DĖL PIRKIMO DOKUMENTŲ PAAIŠKINIMO IR PATIKSLINIMO_4

Akcinė bendrovė „Via Lietuva“ (toliau – perkančioji organizacija) vykdo viešojo pirkimo „Magistralinio kelio A1 Vilnius–Kaunas–Klaipėda ruožo nuo 36,6 iki 36,9km rekonstravimas, įrengiant triukšmo užtvaramą“ (Pirkimo ID 6381096), atliekamo atviro konkurso būdu, procedūras ir, atsakydama į tiekėjų klausimus*, teikia pirkimo dokumentų paaiškinimus/patikslinimus.

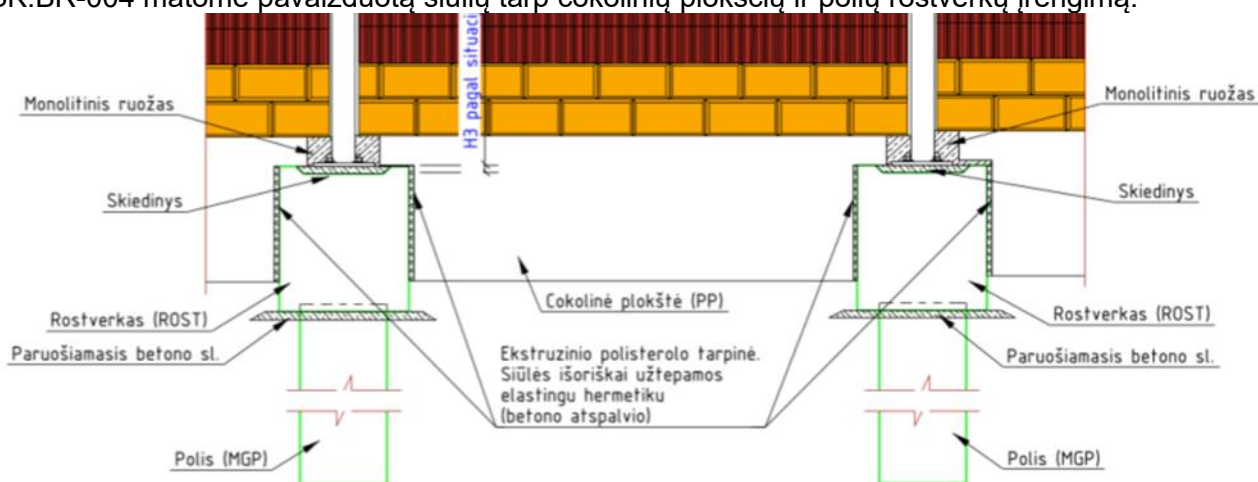
16 priedas_DKŽ ir santrauka_A1_36 6_36 9 km, excel žiniaraštyje numatyta:

1. Triukšmo užtvaramo įrengimas	1.05	Metalių statramsčių padengtų apsauginėmis dangomis C5 koroziskumo klasei montavimas	t	32241,94
2. Triukšmo užtvaramo įrengimas	2.05	Metalių statramsčių padengtų apsauginėmis dangomis C5 koroziskumo klasei montavimas	t	3471,28

Techninio darbo projekto sąnaudų ir darbų kiekių žiniaraštyje atitinkamai numatyta:

Metalių statramsčių padengtų apsauginėmis dangomis C5 koroziskumo klasei montavimas	TS-12	vnt.	91
	TS-12	kg	32241.94

Metalių statramsčių padengtų apsauginėmis dangomis C5 koroziskumo klasei montavimas	TS-12	vnt.	8
	TS-12	kg	3471.28

Prašome patikslinti 16 priedas_DKŽ ir santrauka_A1_36 6_36 9 km.

Patikslinti DKŽ 1.05 ir 2.05 eilučių kiekiai .

Patikslinti sąnaudų ir darbų kiekių žiniaraščio 1.05 ir 2.05 eilučių mato vienetai ir kiekiai.

Patikslinti brėžiniuose (HE-24-I.010-TDP-SK.BR-401; ...402; ...403; ...404; ...405) kiekiai (raudonai apibraukta, A laida) (2026-02-23 kartu su pirkimo dokumentų paaiškinimo/ patikslinimo raštu Nr. 1 (CVP IS pranešimas Nr. 547615) pateikti patikslinti konkursinis darbų kiekių žiniaraštis, projekto sąnaudų kiekių žiniaraštis ir brėžiniai).
